Gemeinde Grünheide (Mark)
Am Marktplatz 1
15537 Grünheide

Offenlage des Entwurfes 1. Änderung Bebauungsplan Nr. 13 „Freienbrink-Nord“ vom 02.10.2020 Stellungnahme

Abbildung 2-1 Lage- und Übersichtsplan
Quelle Prognose 1, Seite 11/51

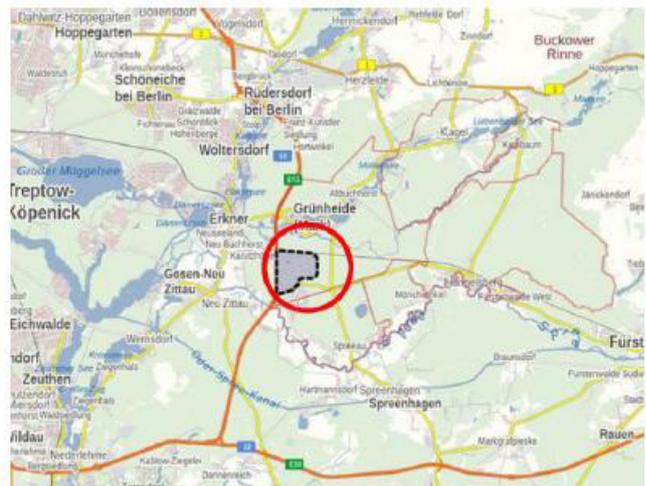
Die Gesamtbelastung aus der 1. Änderung B-Plan 13 soll in Prognose 2 zusätzlich durch die Zusammenführung von Immissionen aus dem Verkehr und der 1. Ausbaustufe der Gigafactory gemäß Antrag der Tesla SE im BimSchG-Genehmigungsverfahren beschrieben werden.

D.h. in Prognose 2 soll die Gesamtbelastung aus Emissionen der Anlagenbeschreibung mit denen des Verkehrs zusammengeführt werden.

Dies ist aus folgenden Kartierungen ersichtlich:

Für die Öffentlichkeit ist nicht erkennbar, dass in Prognose 2 (1.Änd. B-Plan 13) nur die erste Gigafactory und nicht alle 4 Teilfabriken einer Begutachtung unterzogen werden (siehe Seite 23/60).

PROJEKT TITEL
Gemeinde Grünheide: 1. Änderung Bebauungsplan "Freienbrink Nord"
Anhang 3: Emissionsquellenplan - Übersicht

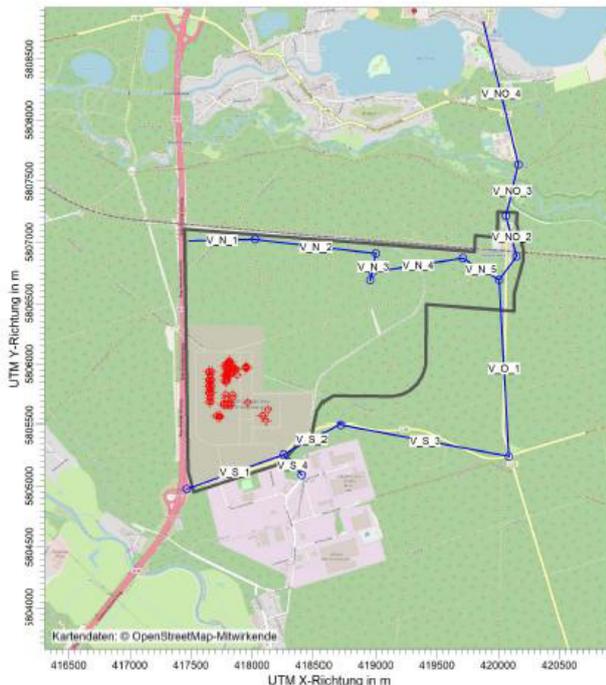
Dargestellt ist neben der B-Plangrenze in Prognose 2 die zusammenhängende Untersuchung der neuen Verkehrswege und deren Emissionsquellen sowie der Emissionsquellen der 1. Gigafactory:
Quelle Prognose 2: Auszug aus Anhang 3:

3.1 In die Abwägungen über den Entwurf 1. Änderung Bebauungsplan Nr. 13 „Freienbrink-Nord“ ist die abschließende Stellungnahme des LfU zu Luftschadstoffen einzubeziehen. Der Gemeindevertretung muss ausreichend Zeit zur Befassung gegeben werden.

Quelle: Anhang 1, Prognose 1

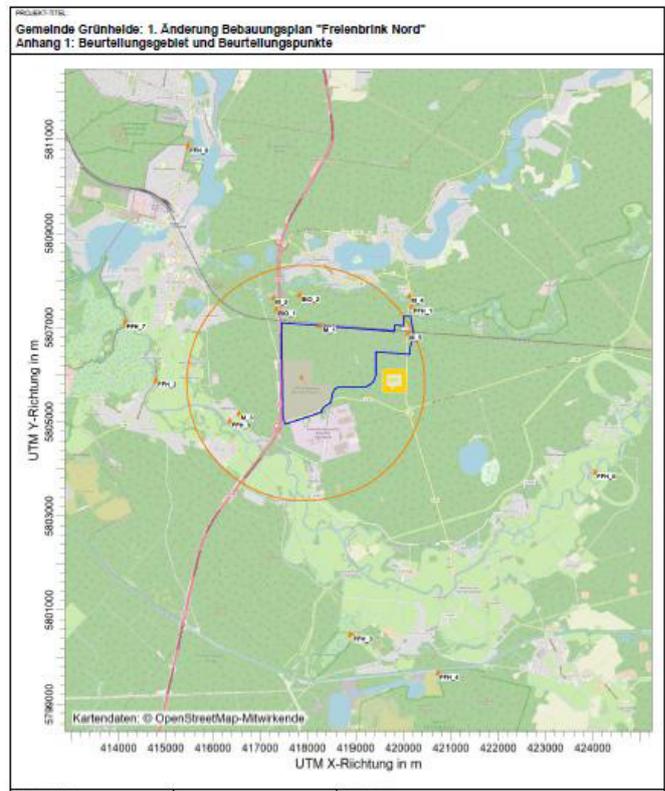
Das Beurteilungsgebiet und die Beurteilungspunkte sind in Prognose 1 und Prognose 2 nicht identisch:

Während der Radius, der Mittelpunkt (1.Gigafactory) und die Lage des Beurteilungsgebietes in beiden Gutachten gleich sind, so unterscheidet sich die Bezeichnung, Anzahl und Lage von Beurteilungspunkten. Das Beurteilungsgebiet würde bei Erreichen der vollen Kapazität mit benannten 40.000 Beschäftigten weiter in Siedlungsgebiete verschieben, ebenso die Ausbreitung der Luftschadstoffe. Dies wird dadurch bestärkt, dass die Prognose 2 die Anlagentechnik nur einer Gigafactory mit 12.000 Beschäftigten untersucht. D.h. während das Verkehrsgutachten von 4 Gigafactories ausgeht, beschreibt die Prognose 2 dies nur für den Verkehr (ohne Schienenverkehr) aber nicht für die Anlagentechnik.

Wie zu erkennen ist, sind die für das Schutzgut Mensch zutreffenden Beurteilungspunkte (gelb) in Prognose 1 als BUP und in Prognose 2 als M bezeichnet. Die Anzahl und die Verortung von Beurteilungspunkten unterscheiden sich in Anzahl und Bezeichnung der Orte. Warum das so ist, oder warum die Orte Gottesbrück, Karzthöhe, Freienbrink, Jägerbude und Hohenbrück (gemeint wahrscheinlich Hohenbinde, *Anm. d. Verf.*) nicht mehr in Prognose 2 zu beurteilen sind, entzieht sich dem Nachweis und wird dort nicht beschrieben und erläutert.

3.2 Die Prognose 2 ist neu aufzustellen. Die Beurteilungspunkte, die dem Schutzgut Mensch zuzuordnen sind, müssen aus den BUP (Prognose 1) und M (Prognose 2) zusammengeführt, untersucht und ausgewiesen werden.
